改善箇所説明図

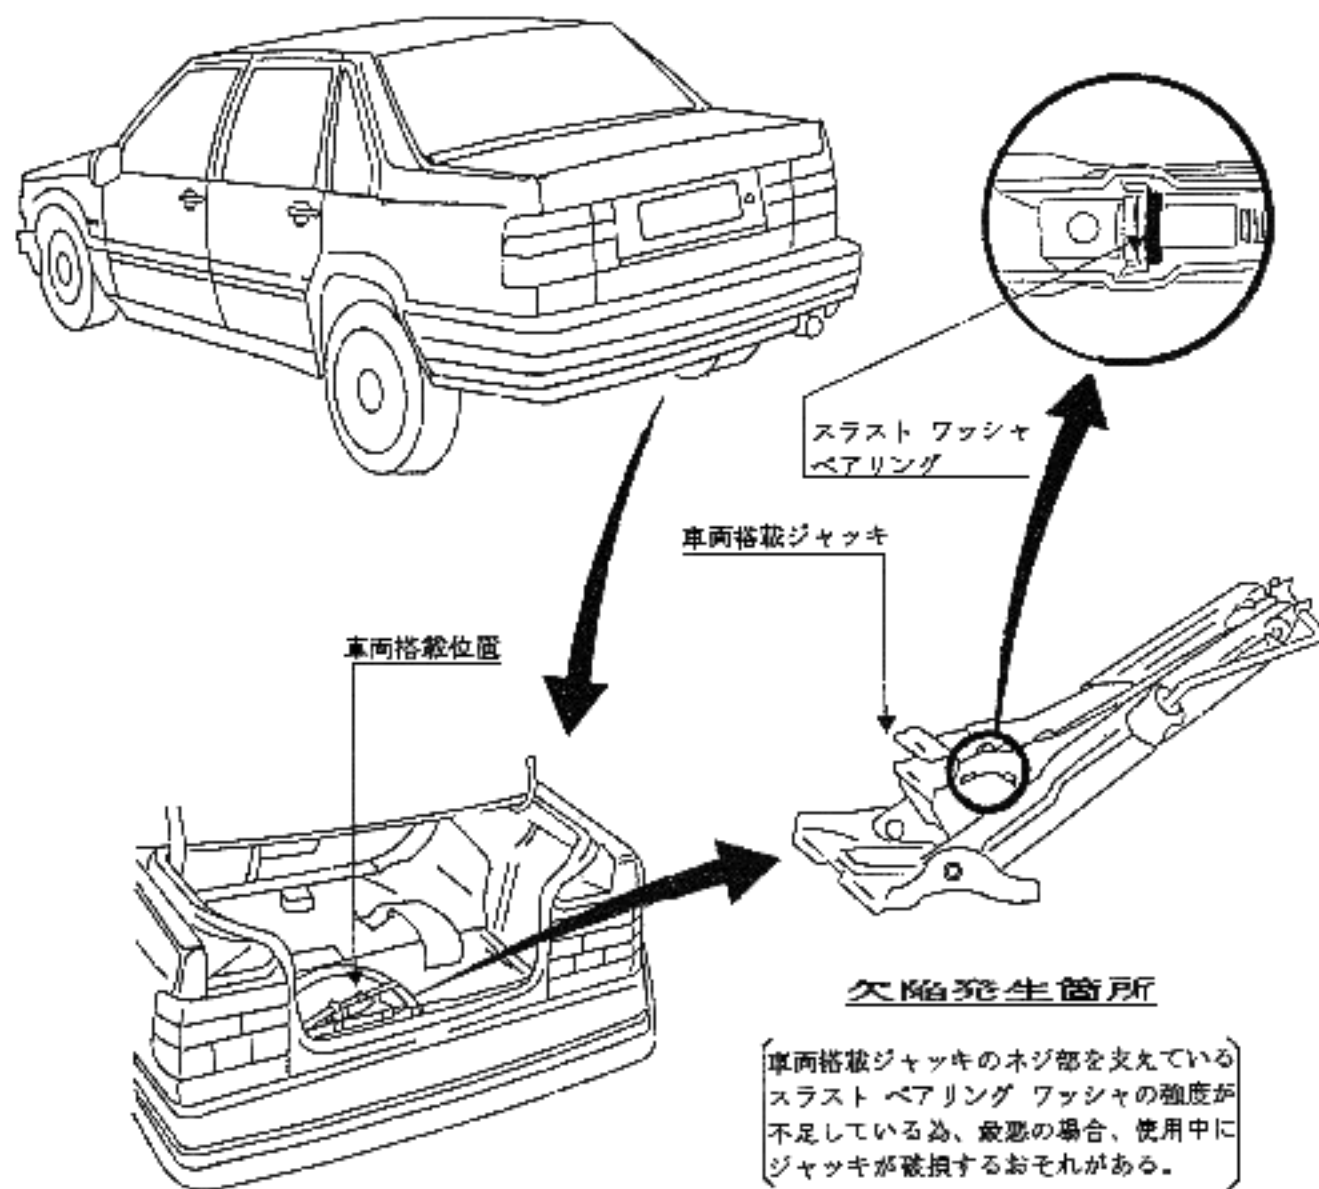
対策前

警告表示の色が白

対策後

スラストベアリングとガイドワッシャが独立
(スラストベアリングとガイドワッシャの間に
ワッシャを追加)

警告表示の色が黄色
